**SUPPORTO TECNICO ALL'OSSERVATORIO AMBIENTALE
PER LA COSTRUZIONE E L'ESERCIZIO DELLA
"TANGENZIALE EST ESTERNA DI MILANO"**

ISTRUTTORIA TECNICA

Piano di Monitoraggio Ambientale

ACQUE SOTTERRANEE

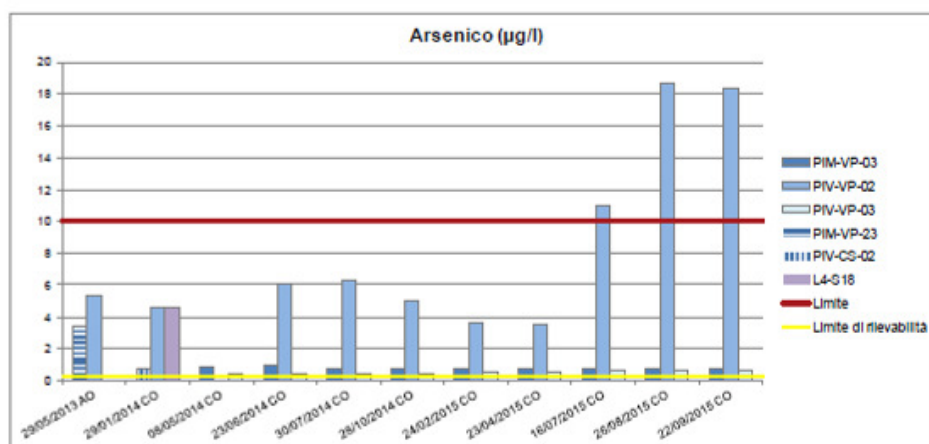
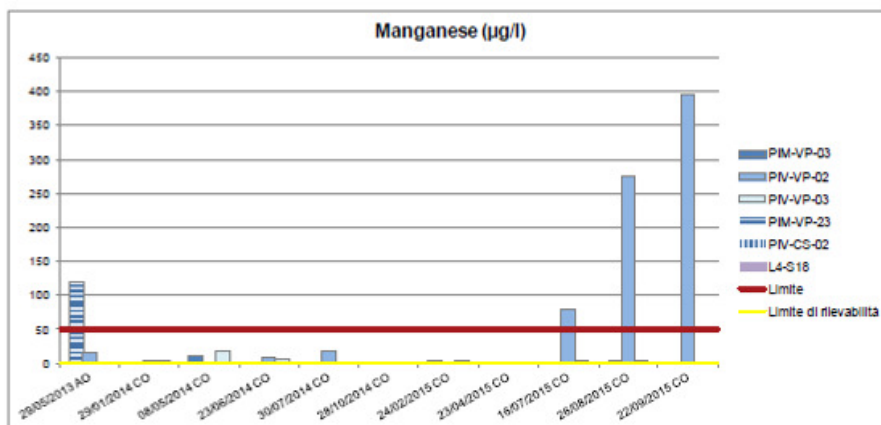
Per quanto riguarda l'analisi puntuale dei dati raccolti nelle campagne di monitoraggio CO12 e CO13 ha messo in evidenza il rispetto delle concentrazioni soglia di contaminazione per le acque sotterranee (D. Lgs. 152/06 Parte IV, Titolo V, Allegato 5, tabella 2) e dei valori soglia di qualità (D.Lgs. n. 30/2009 Allegato 3, Parte A, Tabella 3) ad eccezione dei parametri **Arsenico** e **Manganese** per la stazione di valle PIV-VP-02 in tutti e tre i campionamenti della CO13.

Osservando i grafici si può notare come i livelli di Arsenico nello strumento PIV-VP-02, siano costantemente più significativi rispetto ai restanti due piezometri e siano incrementati a partire dal campionamento di luglio 2015. Anche i livelli di Manganese nello strumento PIV-VP-02 sono incrementati a partire dal campionamento di luglio 2015, in buona correlazione con l'andamento della concentrazione di Arsenico nel medesimo piezometro. CTE dichiara che le attività di coltivazione (scavo e dragaggio) della Cava di Vizzolo al mese di luglio 2015, risultavano già da tempo terminate, così come l'aggottamento autorizzato di acqua di falda dal lago di cava nella Roggia Maiocca (tra le sezioni di monte e valle); e tenuto conto che i livelli freaticometrici riscontrati nello strumento PIV-VP-02 sono stati sempre costantemente superiori a quelli registrati nello strumento PIM-VP-03, esclude un coinvolgimento delle attività connesse alla cava di Vizzolo con i livelli di Arsenico e Manganese riscontrati.

Tale criticità è stata affrontata nei Tavoli Tecnici convocati da Regione Lombardia (TT 2.12.2015 e 12.04.2016).

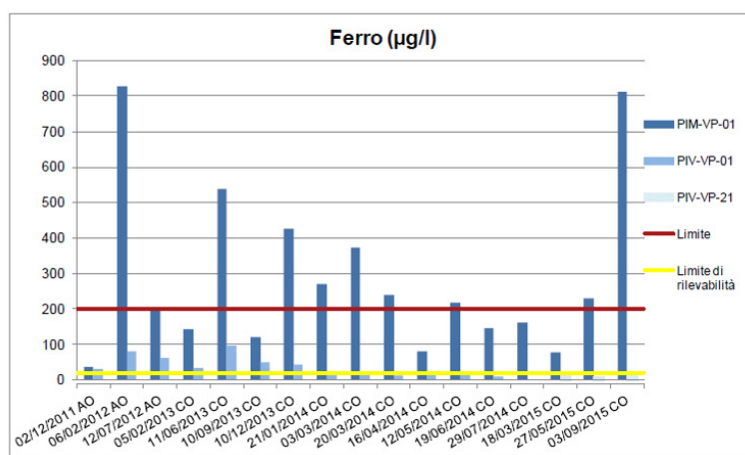
Relativamente alle concentrazioni di Manganese nelle stazioni di misura, CTE dichiara che nel corso delle campagne di monitoraggio effettuate si sono registrati costanti superamenti del limite di legge nei campioni prelevati a monte idrogeologica ed occasionalmente tali superamenti hanno coinvolto anche i campioni prelevati dallo strumento di valle come illustrato nella figura precedente. L'elevata concentrazione di Manganese, registrata anche in fase di AO, indica l'estraneità delle lavorazioni eseguite nel cantiere stradale sulle concentrazioni rilevate. Anche per il parametro Ferro, nel corso delle pregresse attività di monitoraggio, sia in fase di AO che di CO, si è frequentemente rilevato il superamento del limite normativo, pari a 200 µg/l, nei campioni prelevati dal piezometro di monte PIM-VP-01, come illustrato nella figura seguente; la variabilità del tenore in Ferro nel piezometro posto a monte idrogeologico rispetto alle lavorazioni in essere non sembra essere direttamente imputabili alle lavorazioni eseguite nel cantiere stradale

In merito ai superamenti delle CSC per i parametri Manganese e Ferro registrati nei piezometri PIM-VP-01 e PIV-VP-01, visti i risultati dei monitoraggi condotti che hanno visto superamenti a monte e a valle delle aree di cantiere, sulla base delle dichiarazioni di TE rispetto alle lavorazioni per le quali non si rilevano le condizioni per affermare che l'inquinamento rilevato possa essere ascritto ad attività di cantiere della Tangenziale, l'OA nella seduta del 10/04/2014 l'OA decide che si possa interrompere l'applicazione della procedura citata e che il monitoraggio presso i suddetti piezometri possa ritornare alle frequenze previste nel PMA.

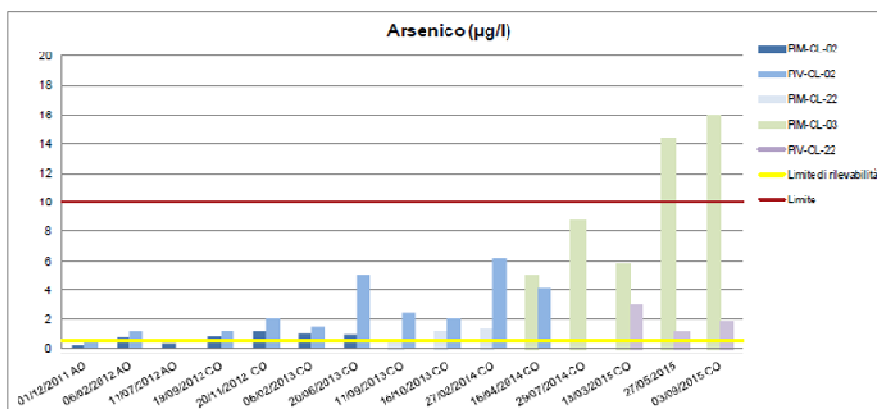
Relativamente alle concentrazioni di Manganese registrate nei piezometri PIM-CL-02, PIV-CL-02 e PIV-CL-22 nel corso delle campagne di monitoraggio effettuate, si sono registrati costanti superamenti del limite di legge nei campioni prelevati a monte idrogeologico ed occasionalmente tali superamenti hanno coinvolto anche i campioni prelevati dallo strumento di valle come illustrato nella seguente figura.

CTE dichiara che i campionamenti effettuati dalla coppia PIM-CL-03/PIV-CL-22 hanno confermato l'elevato tenore di Manganese presente in falda nell'area di indagine, indicando il carattere continuativo dell'elevato tenore di Manganese che era emerso già in fase di AO, evidenziando quindi l'estraneità delle lavorazioni eseguite nel cantiere stradale sulle concentrazioni rilevate.

Tale criticità è stata affrontata nei Tavoli Tecnici convocati da Regione Lombardia (TT 2.12.2015 e 12.04.2016).
